Pedido de Elementos Complementares (PEC)

à resposta ao Pedido de Elementos Único (PEU)

Projeto: Alteração da Paper Prime
Proponente: Paper Prime, SA
Localização: Estrada Nacional 241 - Zona Industrial - Vila Velha de Rodão
Classificação: alínea a) do ponto 8 do Anexo II do RJAIA
Entidade Licenciadora: CCDR Centro
Código SILiAmb: PL20260526004303

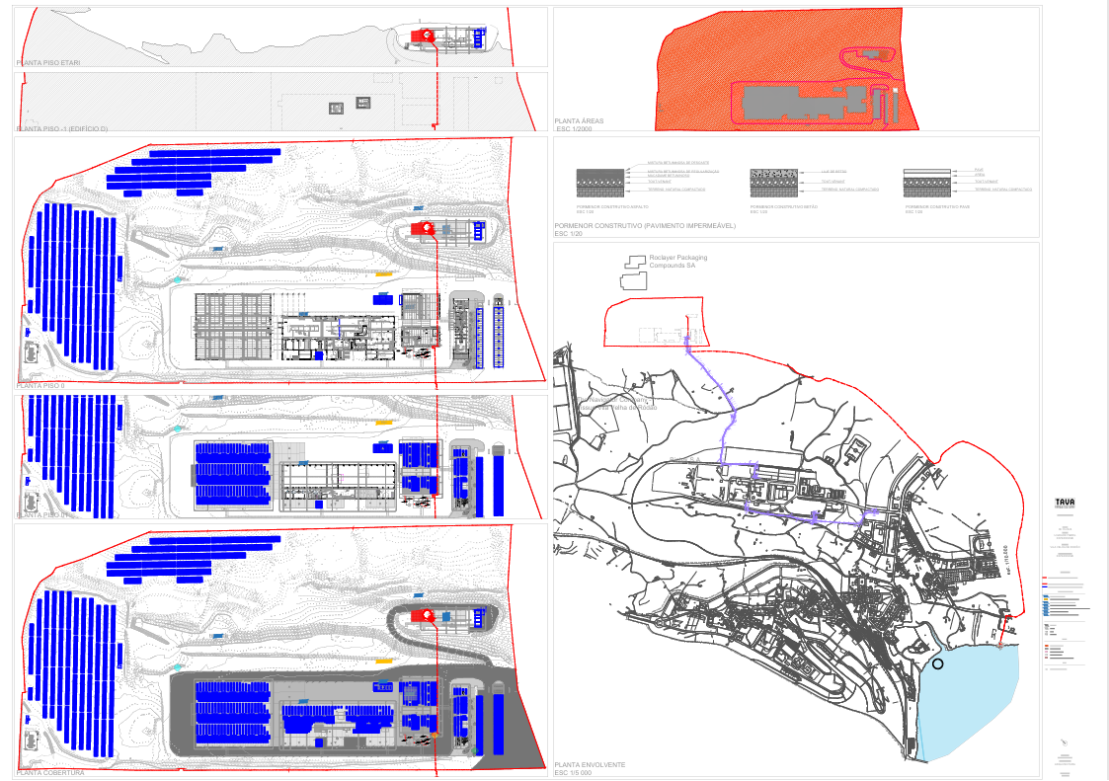
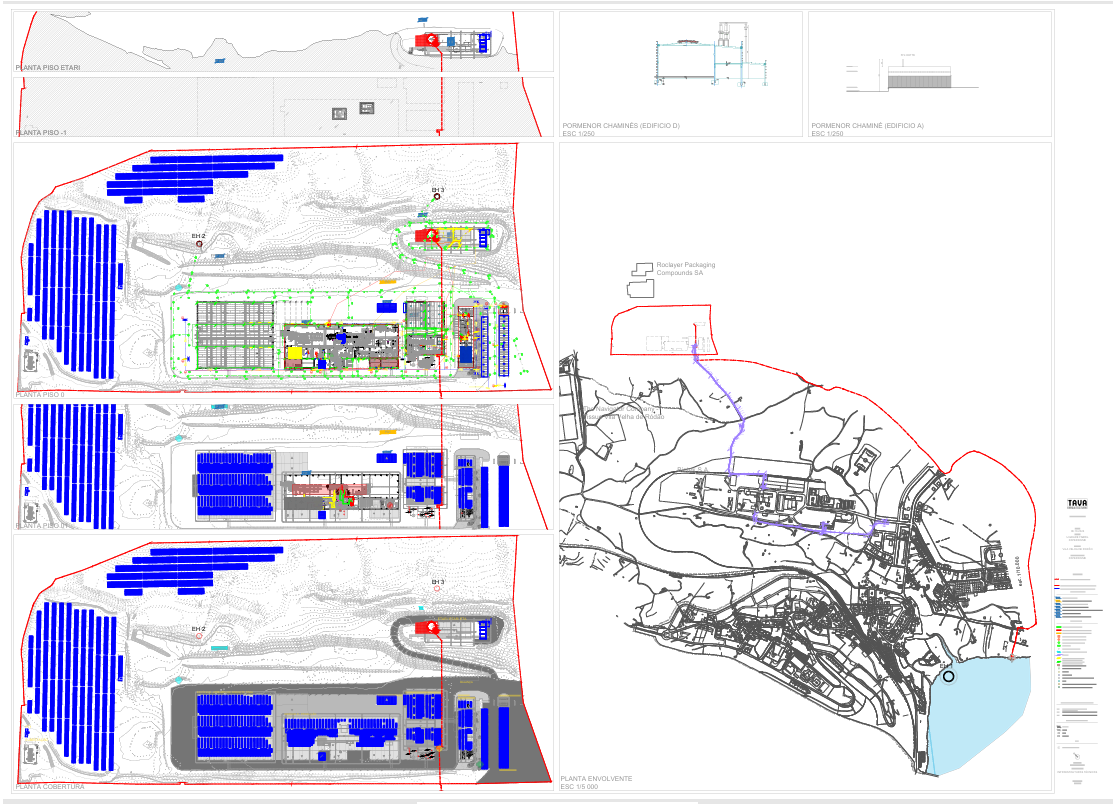
Verifica-se que as peças desenhadas foram apresentadas agrupadas num único ficheiro PDF, encontrando-se representadas, numa mesma folha, até sete plantas distintas.

Contudo, face ao teor do pedido de elementos formulado e aos requisitos instrutórios aplicáveis, tal forma de apresentação não pode ser considerada adequada. Com efeito, as

peças desenhadas deveriam ter sido apresentadas individualmente, com uma peça por folha e respetiva legendagem própria, de modo a permitir a sua correta identificação, consulta, interpretação e análise.

Acresce que a agregação de múltiplas peças numa única folha compromete a legibilidade dos desenhos e dificulta a verificação dos elementos representados, não assegurando as condições necessárias para uma adequada apreciação técnica do processo.

Nestes termos, considera-se que as peças desenhadas, não respondem ao que foi solicitado e que é exigível, nos termos da Portaria n.º 399/2015, de 5 de novembro.

PLANTA PISO ETARI
PLANTA PISO -1
PORMENOR CHAMINÉS (EDIFICIO D)
ESC 1/250
PORMENOR CHAMINÉ (EDIFICIO A)
ESC 1/250
PLANTA PISO 0
PLANTA PISO 1
PLANTA COBERTURA
Roclayer Packaging Compounds SA
PLANTA ENVOLVENTE
ESC 1/5 000
TAVA

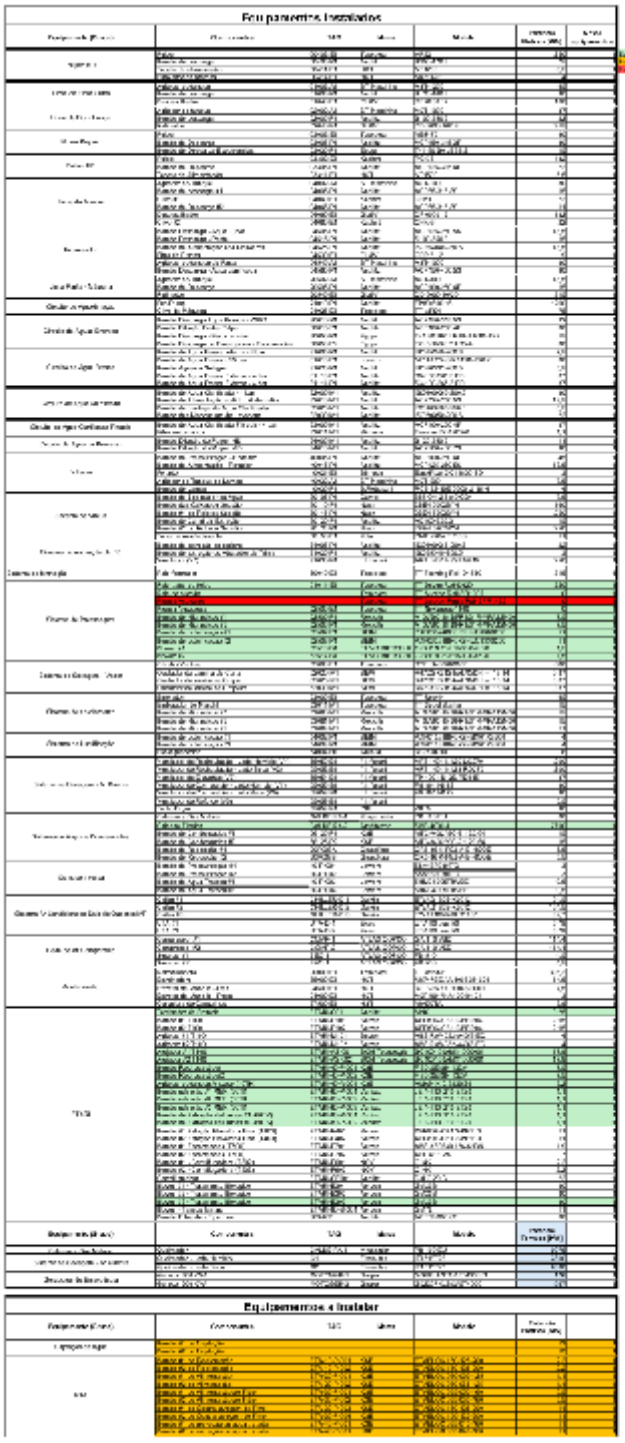
Tendo em vista dar resposta à questão colocada, o proponente apresentou o documento/ficheiro com a denominação "PP_ProjectoAlteracao_ModuloIX-PecasDesenhadas_Rev01_Out26". Na Folha n.º ARQ+IT, "Planta do Piso 0", consta um conjunto de números no interior de círculos, a cor vermelha, mas não é explicito o seu significado dado que não se encontram identificados na legenda (poderão eventualmente representar os nós do esquema de nós da rede de distribuição de água); não é apresentado o sentido de escoamento do traçado correspondente à rede de drenagem de águas residuais industriais; não é apresentado o sentido de escoamento do traçado correspondente à rede de drenagem de águas residuais domésticas. Assim, o proponente deve apresentar a planta com a informação em questão retificada.
